## TECHNICAL NEWS

Bulletin Nbr: 03-01-8112

### Medidas de mejora de las ventanillas de la puerta, CV

Todos los 900 CV M94-M98 y 9-3 (9400) CV M98-M03

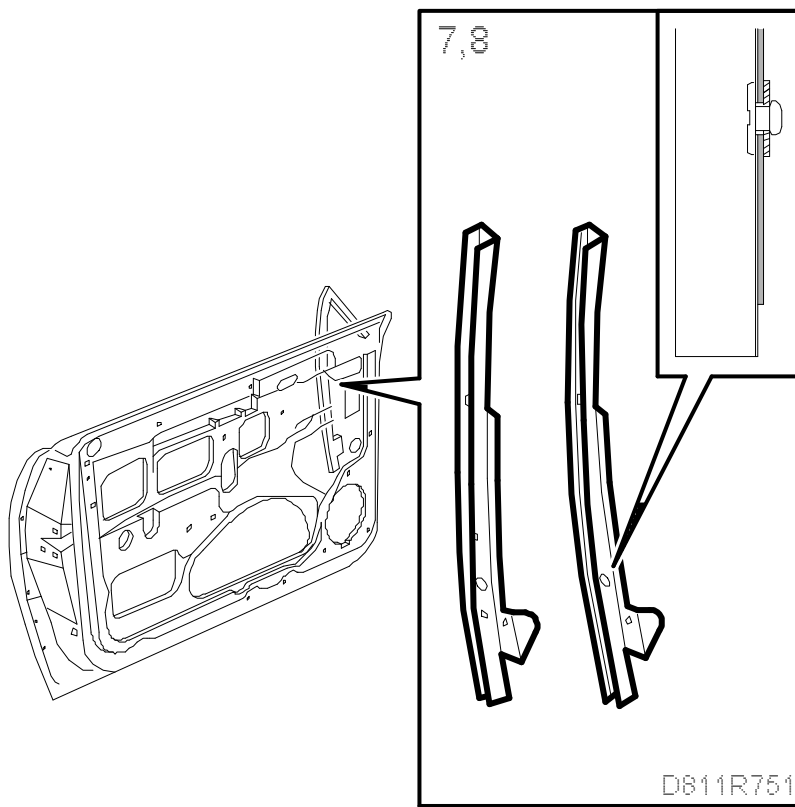
1. Desmontar el tapizado de la puerta delantera tal como se indica en WIS 8. Carrocería - Equipamiento interior - Ajuste, cambio - Tapizado de la puerta, CV.
2. Desmontar el retrovisor tal como se indica en WIS 8. Carrocería - Cristal, ventanas y espejos - Ajuste, cambio - Retrovisor CV.
3. Desmontar la ventanilla de la puerta tal como se indica en WIS 8. Carrocería - Cristal, ventanas y espejos - Ajuste, cambio - Ventanilla de puerta, CV.
4. Desmontar las juntas del carril delantero.
5. Controlar que el carril delantero no esté retorcido y que estén intactos los puntos de soldadura.

El carril delantero de la ventanilla de la puerta se ha reforzado con puntos de soldadura adicionales y más grandes desde el número de chasis 27006517. En automóviles posteriores a este número de chasis basta con controlar el carril según las instrucciones indicadas a continuación.

Si el carril está retorcido, rectificar el carril de forma que quede recto en todo su recorrido.

8. Si hay uno o más puntos de soldadura rotos, montar un remache ciego, número de artículo 82 35 178, en el agujero practicado en el carril, colocar una arandela, número de artículo 70 88 073, en la parte trasera y fijar la unión. El remache ciego debe fijar el carril en el refuerzo. En caso necesario, puede hacerse también un taladro en la parte superior del carril para montar otro remache ciego con arandela.
9. Controlar la fijación inferior del carril delantero.

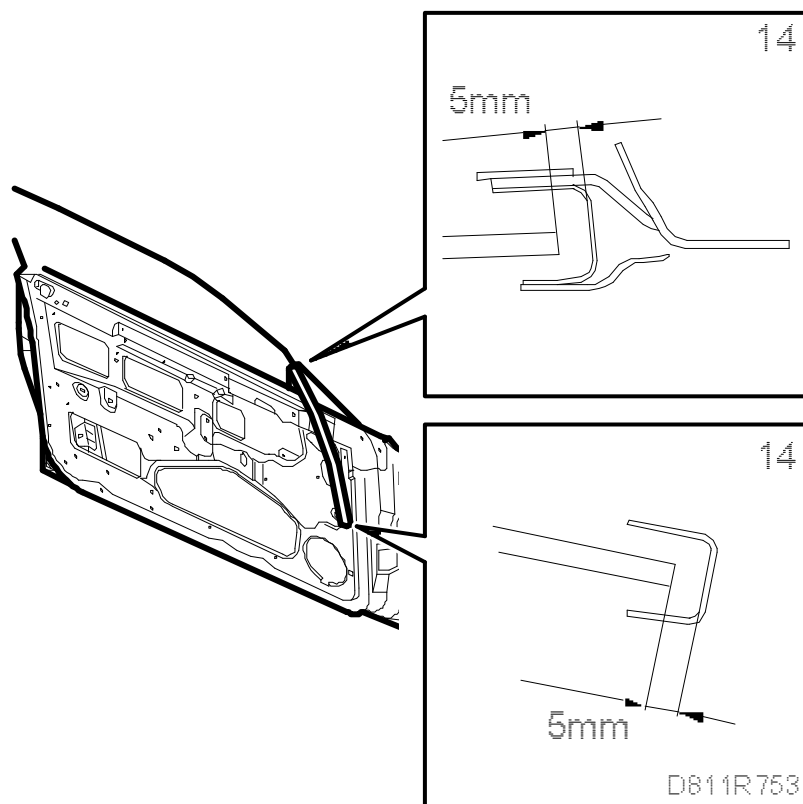
La fijación inferior del carril delantero de la ventanilla de la puerta se ha retrasado (aprox. 3 mm). Esto se ha realizado con carácter provisional puliendo el agujero de ajuste a partir del número de chasis 27003542. La solución definitiva ha sido cambiar de sitio la chapa con el agujero de ajuste desde el número de chasis 27004929. En automóviles posteriores a estos números de chasis, controlar el carril según las instrucciones del punto 14 y pasar al punto 15.
10. Desmontar totalmente la tuerca de ajuste de la fijación inferior y atornillar el tornillo de ajuste. Doblar con cuidado el carril en sentido recto hacia adelante.
- 11.

Modificar el agujero de tornillo de ajuste con una lima redonda. El objetivo es aumentar el margen de ajuste 3 mm hacia atrás.

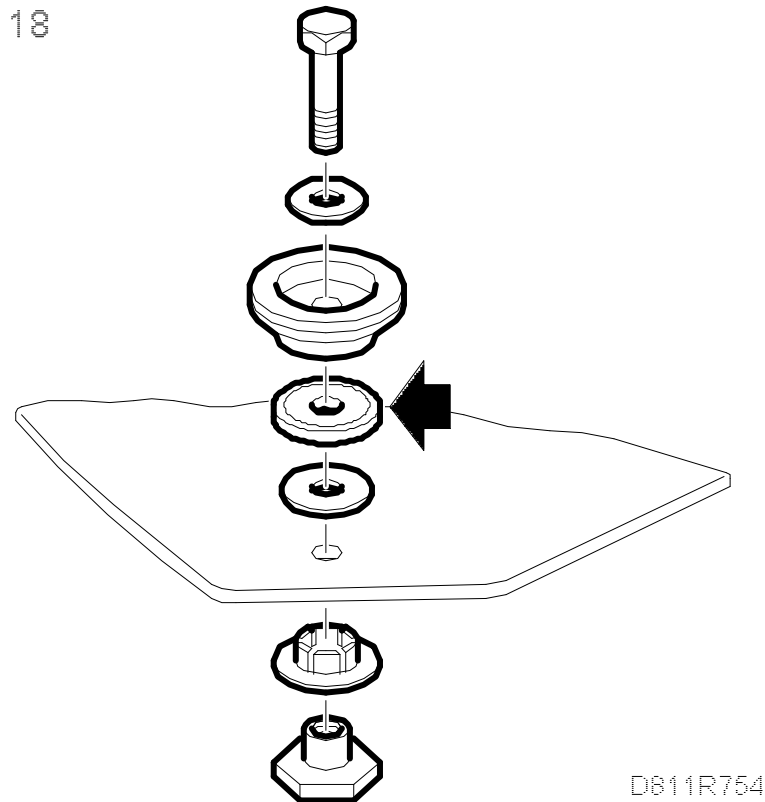
18. Si la ventanilla de la puerta se desplaza con dificultad o si ejerce demasiada presión en el perfil hermético, montar una arandela de plástico debajo del casquillo superior de la ventanilla de la puerta.

Las ventanillas de las puertas se han optimado con una arandela de plástico montada debajo del casquillo superior desde el número de chasis 27015384. La arandela de plástico no ha sido

colocada en todas las ventanillas de puerta y puede haberse montado tan sólo en uno de los lados del automóvil. Para automóviles posteriores a este número de chasis, controlar cómo funciona y seguir las instrucciones de este punto tan sólo si es necesario.

19. Desmontar el casquillo superior.

20. Montar una arandela de plástico debajo del casquillo.

21. Utilizar una arandela de plástico 69 36 371.

22. Montar el casquillo.

D6:11R755

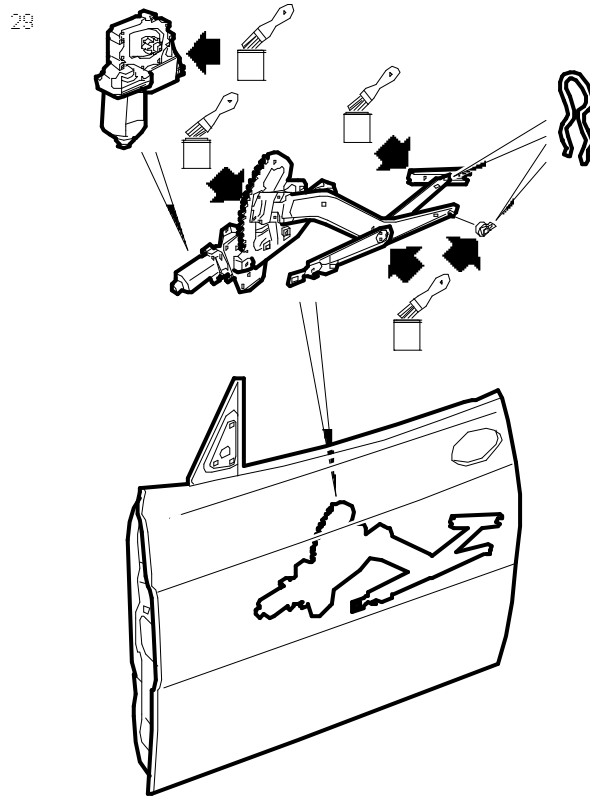
25. Si se oyen ruidos extraños, controlar los siguientes puntos y adoptar la medida descrita.

29. Controlar los clips de los casquillos de guía en los carriles horizontales. Modificar los clips en caso necesario. Los clips pueden entrar en contacto con los carriles al

subir/bajar la ventanilla de la puerta y ocasionar estridencias y/o chirridos.  
Utilizar vaselina para lubricar, número de artículo 79 97 851.

26. Controlar el casquillo en los brazos de elevación del mecanismo. Engrasar en caso necesario.

27. Controlar el motor y los segmentos dentados del mecanismo. Engrasar en caso necesario.

28. Controlar el casquillo de guía del carril horizontal del mecanismo (casquillo verde o blanco).
